Naam vergadering: Klankbordsessie 3 studie N210 Lopik Oost

Datum: 27 juni 2023

Afbeelding 1: variant 3.1

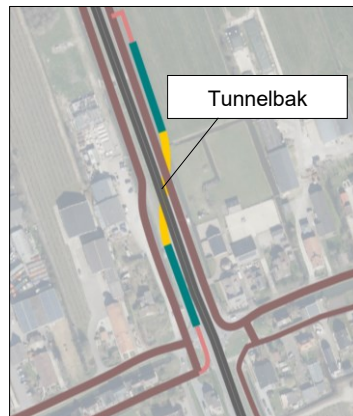
- Variant heeft beperkt oplossend vermogen t.a.v. sluipverkeer.
- **Besluit: deze variant niet verder uitwerken.**

Afbeelding 2: variant 3.2 (twee subvarianten)

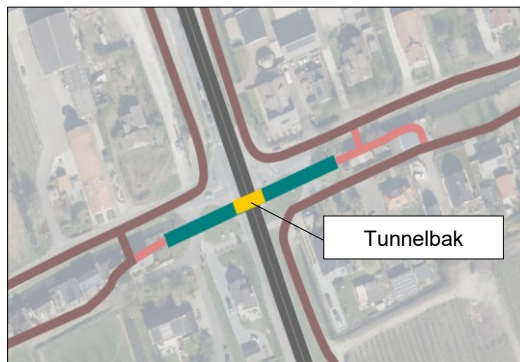
- Deze variant is positief voor de doorstroming, de verkeersveiligheid, het terugdringen van sluipverkeer en het comfort voor de fietsers.
- Klankbordgroep: aandachtspunt moet zijn de sociale veiligheid als gevolg van de fietstunnel.

- Provincie: de diagonale tunnelvariant is technisch minder complex dan de oost-west variant. Gewezen wordt op het nadeel van de diagonale tunnelvariant; namelijk het omrijden voor oost-west fietsverkeer over de Graafdijk.
- **Besluit: deze variant wel verder uitwerken.**

Afbeelding 3: variant 3.3

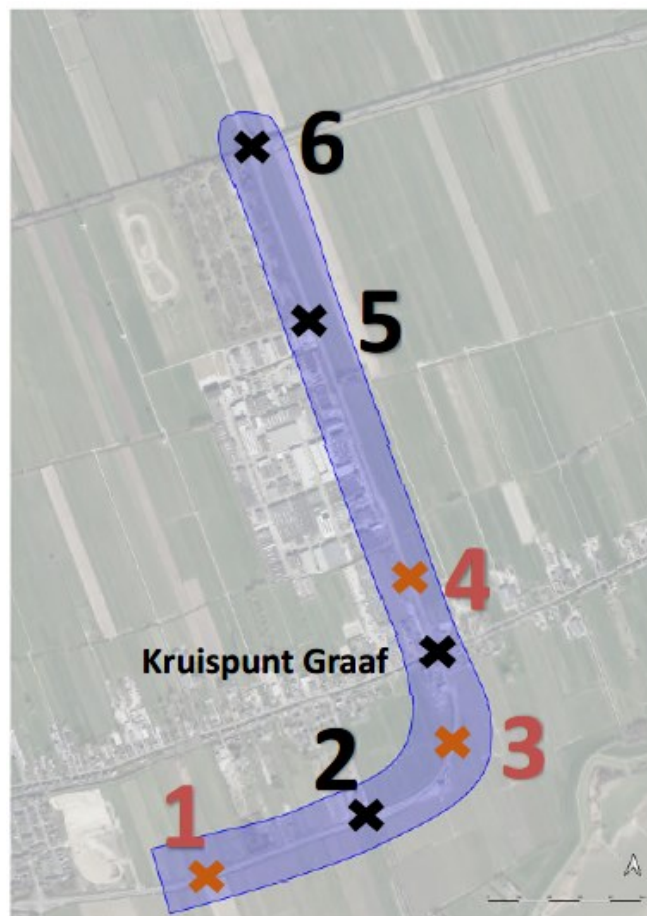
- Variant heeft geen oplossend vermogen t.a.v. sluisverkeer tussen de N210 en de A2.
- **Besluit: deze variant niet verder uitwerken.**

Afbeelding 5: Ongelijkvloers

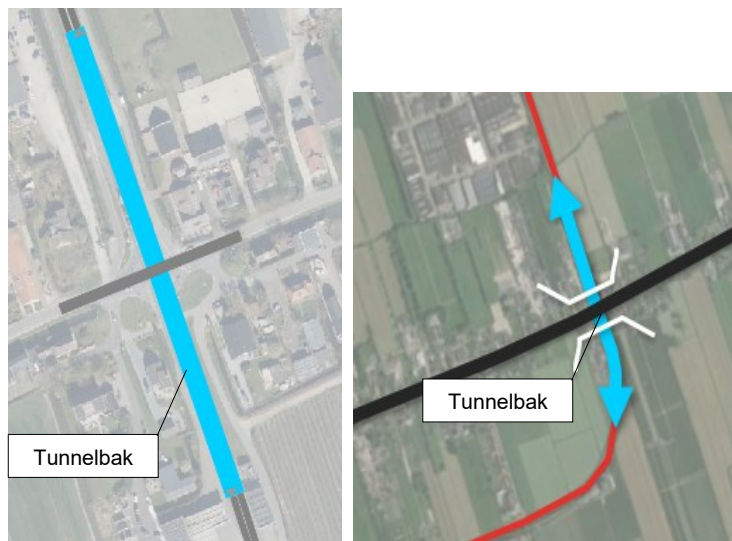
- Forse issues t.a.v. technische uitvoerbaarheid, fasering en hoge kosten.
- **Besluit:** deze variant niet verder uitwerken.

Afbeelding 6: VRI (links) of turborotonde (rechts)

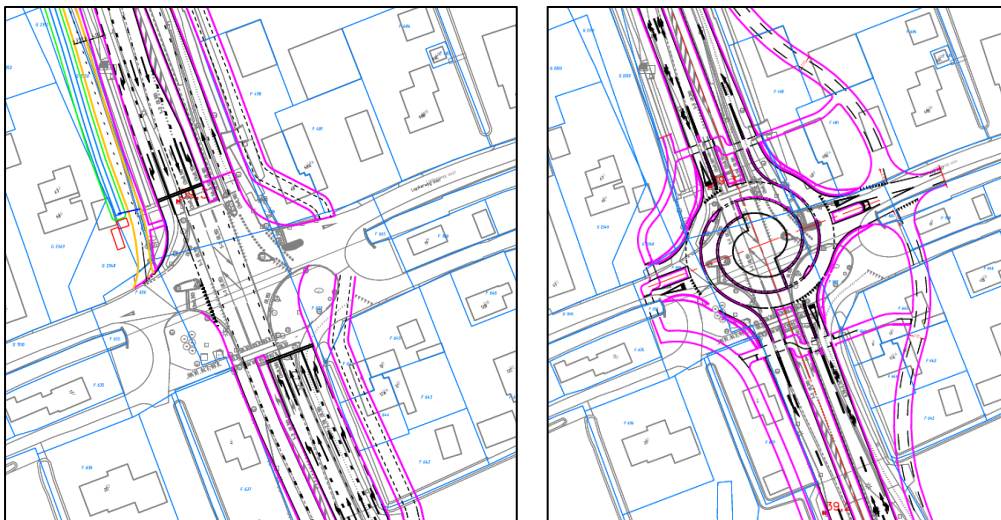
- Klankbordgroep: toekomstbestendigheid is een groot vraagteken. Sluipverkeer op de Lopikerweg wordt niet tegengegaan en kan zelfs toenemen.
- Issues: veiligheid voor langzaam verkeer en de inpasbaarheid.
- **Besluit:** deze variant niet verder uitwerken.
